**Изменение № 1 ГОСТ 8.570—2000 Государственная система обеспечения единства измерений. Резервуары стальные вертикальные цилиндрические. Методика поверки**

**Дата введения 2008—06—01**

Рисунок А.2а — Схема измерений радиальных отклонений образующих резервуара с плавающей крышей

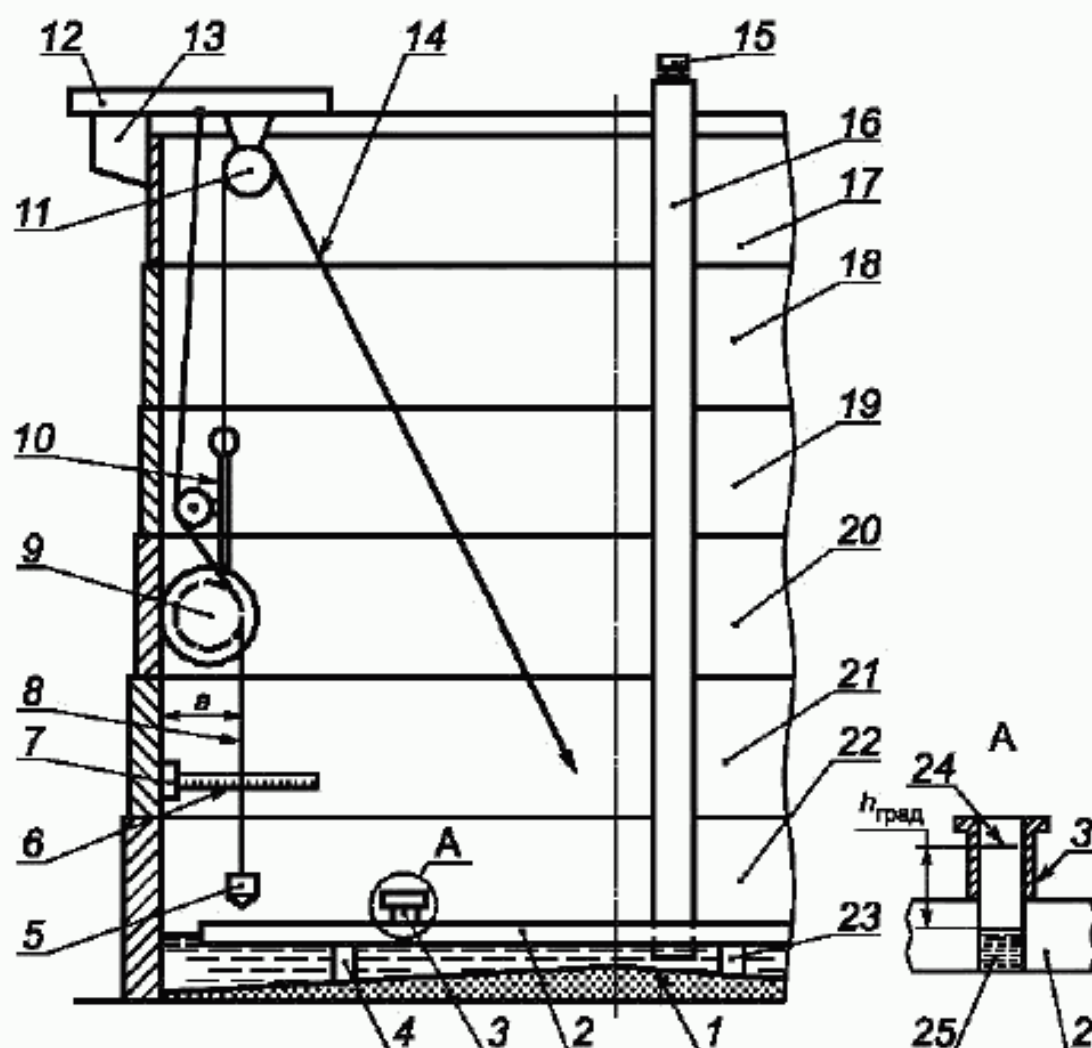
«Базовую высоту резервуара с плавающей крышей измеряют через измерительный люк, установленный на направляющей стойке плавающей крыши или на трубе для радарного уровнемера (рисунок А.2а)».

б) штангу 12 с блоком 11 (рисунок А.2а), при помощи которого каретка перемещается по внутренней поверхности резервуара, устанавливают у края площадки обслуживания 13;

в) линейку 6 устанавливают на высоте 400 мм по перечислению а) 9.1.12.9 от верхней плоскости плавающей крыши при помощи магнитного держателя 7 перпендикулярно к стенке резервуара, поочередно для каждой отметки разбивки;

Рисунок А.10 — График функции  $\Delta l_k$  и схема направления наклона резервуара

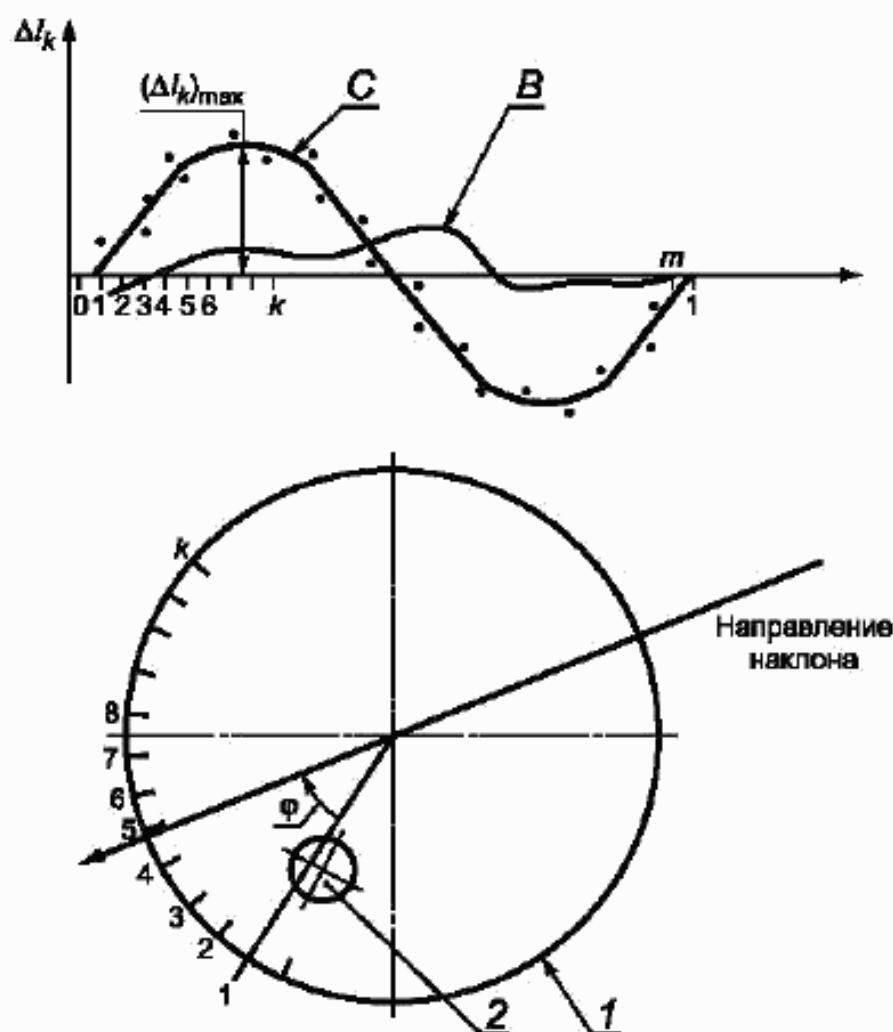
Строят график (рисунок А.10) функции  $\Delta l'_k$ , рассчитываемой по формулам (3в) и (3г). Если кривая, соединяющая точки графика  $\Delta l'_k$  относительно абсциссы, имеет вид синусоиды с периодом, равным отрезку  $1-m$  (кривая С на рисунке А.10), то резервуар стоит наклонно, если нет (кривая В) — резервуар стоит не наклонно.

По максимальному значению разности  $(\Delta l'_k)_{\max}$ , определенному по формуле (3в) или (3г), устанавливают приближенное направление наклона резервуара (рисунок А.10б).

Рисунок А.10а — Схема измерений координат внутренней детали

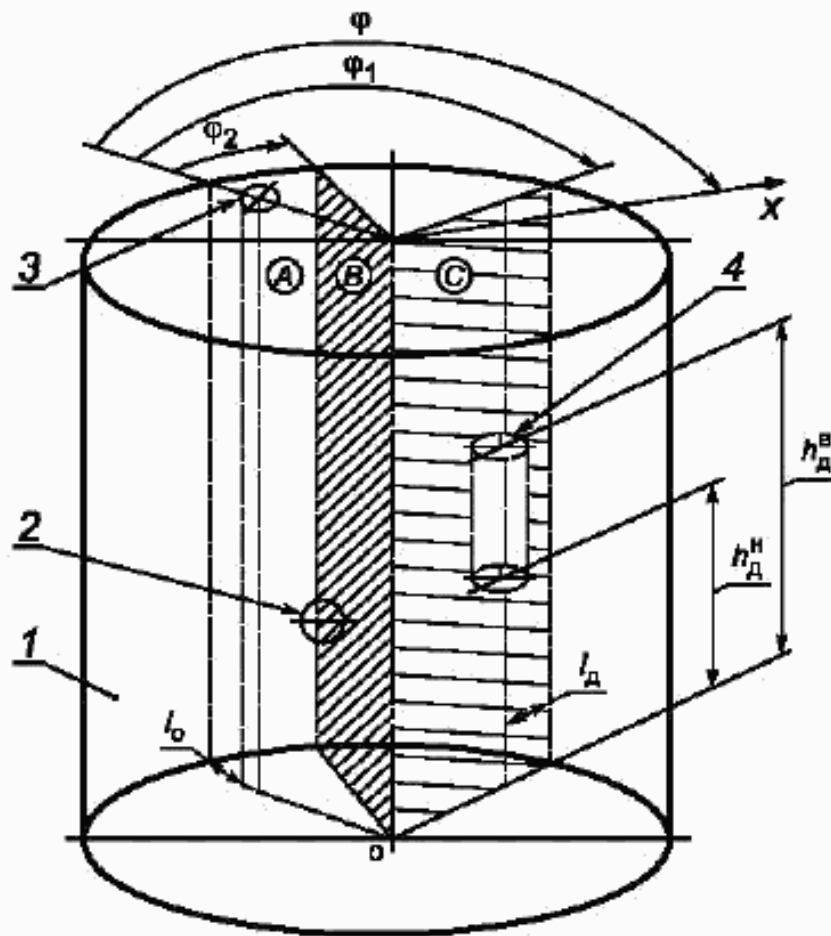
«9.1.6.1. Высоту поясов  $h_n$  измеряют с наружной стороны резервуара вдоль образующей резервуара, находящейся в плоскости А (рисунок А.10а) по 9.1.2.2, при помощи измерительной рулетки с грузом и упорного угольника».

Подпункт 9.1.7.1 после слов «от днища резервуара» изложить в новой редакции: «и от стенки первого пояса резервуара  $l_d$ , угла  $\varphi_1$  между плоскостью А и плоскостью С (рисунок А.10а). Значение угла  $\varphi_1$  определяют методом разбивания длины окружности первого пояса с погрешностью  $\pm 1^\circ$  в следующей последовательности:

- длину окружности первого пояса изнутри резервуара разбивают на восемь частей, начиная с плоскости А (рисунок А.10а), по часовой стрелке;

- устанавливают номер сектора, в пределах которого находится плоскость С (рисунок А.10а);

Рисунок А.105 — Схема определения угла направления наклона днища

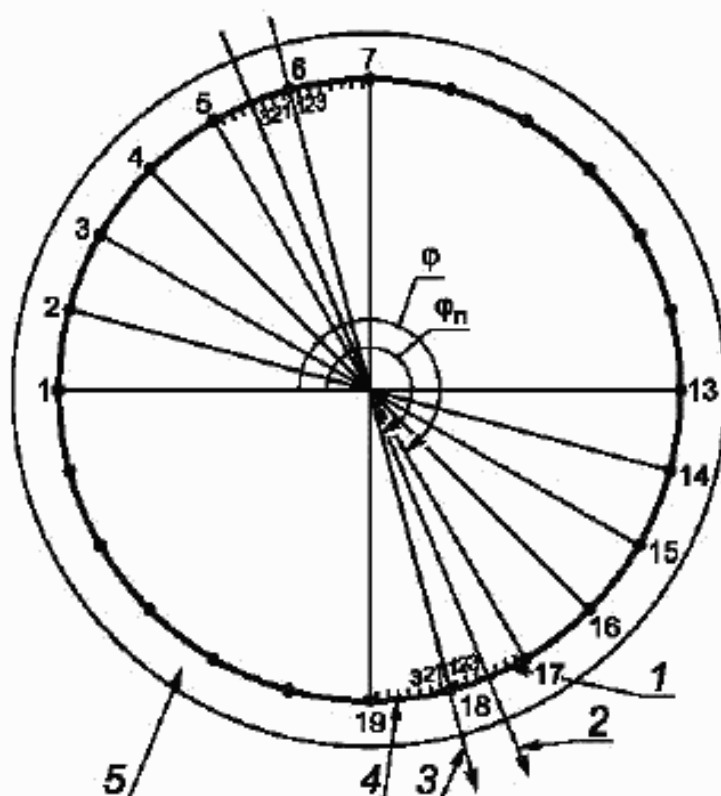
а) проводят дополнительное разбивание длины дуги противоположных разбивок (рисунок А.10б), например находящихся справа от отметок разбивки 6 и 18 (разбивки  $N_5$  и  $N_{17}$ ) и слева от отметок разбивки 6 и 18 (разбивки  $N_6$  и  $N_{18}$ ) от приближенного направления наклона контура днища, определенного по 9.1.3.3;

Рисунок А.14 — Нивелирование дна резервуара при отсутствии центральной трубы

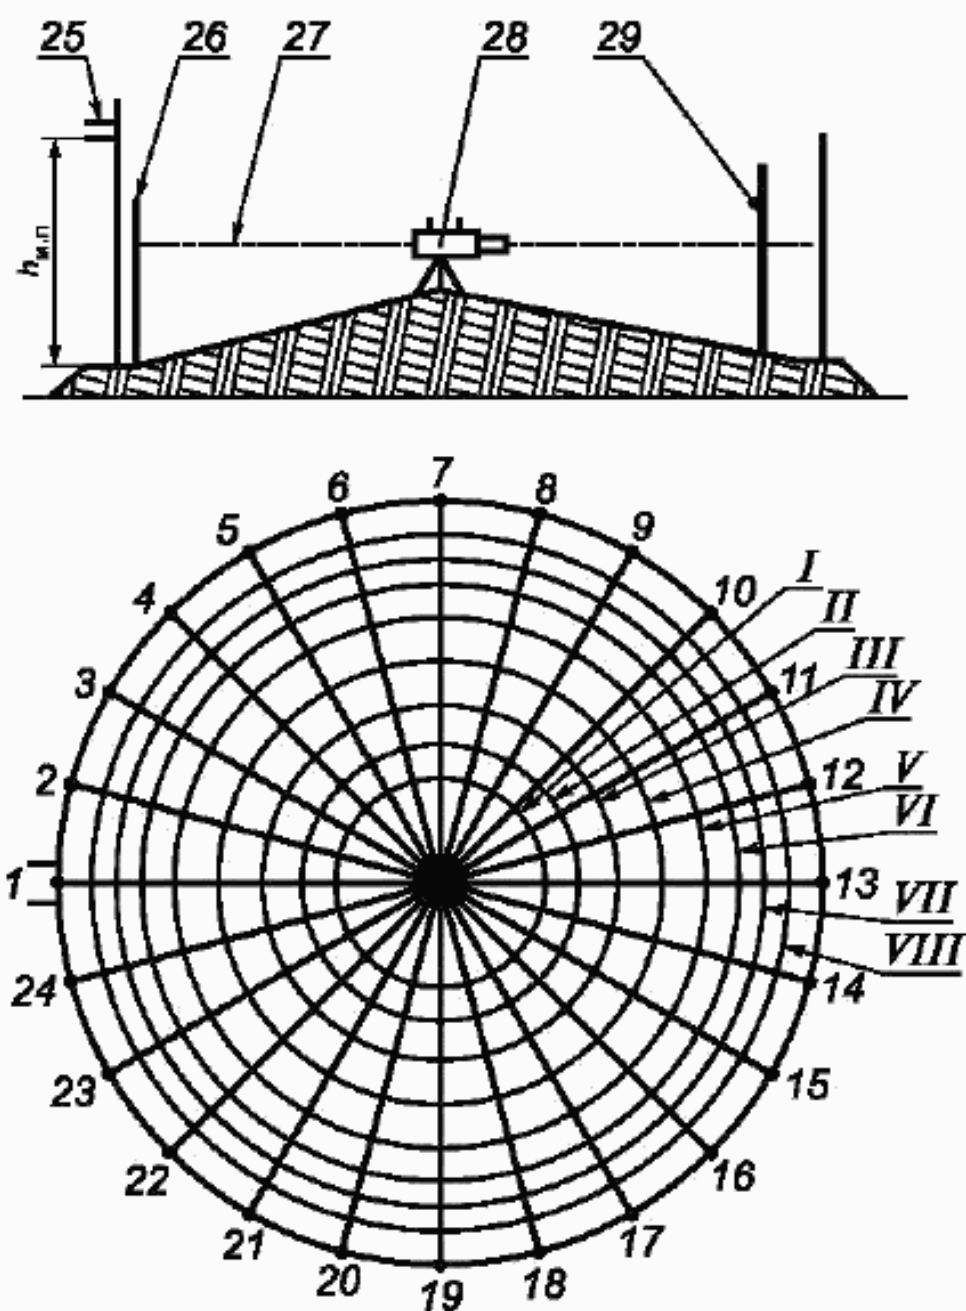
«- при отсутствии центральной трубы нивелир устанавливают в центре днища резервуара и измеряют расстояние по вертикали от неровностей днища до визирной линии (до центра окуляра) нивелира ( $b_0$ ) при помощи измерительной рулетки с грузом или рейкой. При наличии центральной трубы нивелир устанавливают последовательно в двух противоположных точках, не лежащих на отмеченных радиусах и отстоящих от стенки резервуара не более 1000 мм».
